**Objet :** BRUXELLES. Parc du Cinquantaire, 14. « Grande Mosquée » de Bruxelles / Centre islamique et culturel. Projet de rénovation et de transformation des façades et des toitures. Avis préalable à l'introduction de la demande de permis unique.  
*Dossier traité par Mme E. de Sart – cellule travaux DMS*

En réponse à votre courrier du 26 mai 2016 sous référence, nous vous communiquons **les remarques et les recommandations** formulées par notre Assemblée en sa séance du 1<sup>er</sup> juin 2016, concernant l'objet susmentionné.

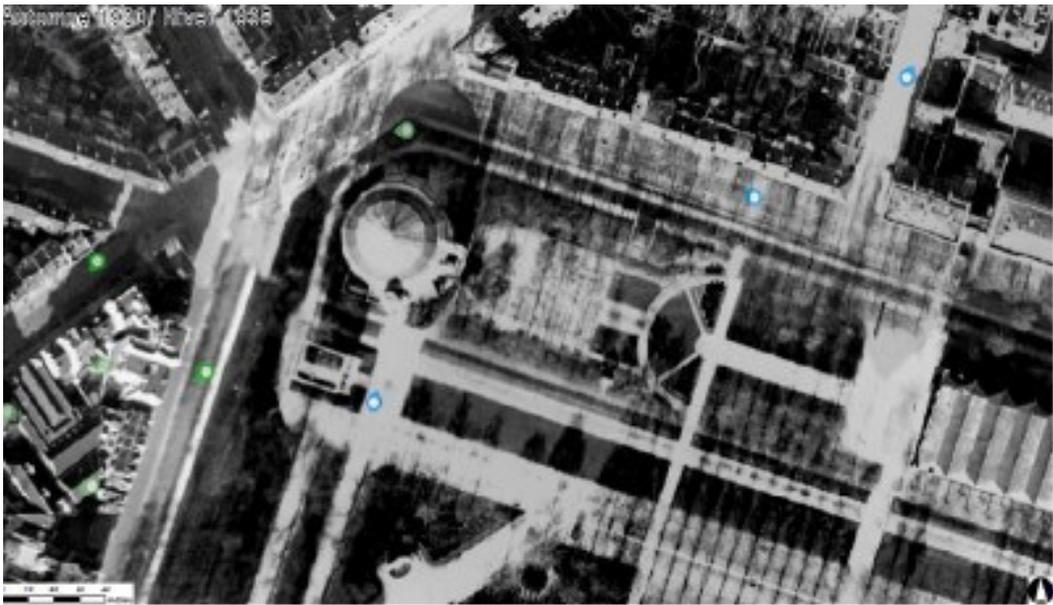
Comme on peut le constater sur la photo aérienne de 1935 annexée ci-après, les parterres latéraux étaient anciennement bordés par des doubles allées, appartenant aux axes structurant du parc. La vue de 1996 montre que l'allée qui desservait l'entrée sud de l'ancien panorama a malheureusement été interrompue à proximité du portique (ainsi qu'à hauteur de la piste d'athlétisme située plus à l'est – images Bruciel). Il est nécessaire de rétablir cette partie du tracé d'origine, comme le prévoit l'aménagement du parc annexé au Schéma Directeur du Quartier Européen. Par conséquent, la Commission demande de profiter de l'occasion de ce projet pour dégager l'axe concerné, du moins visuellement.
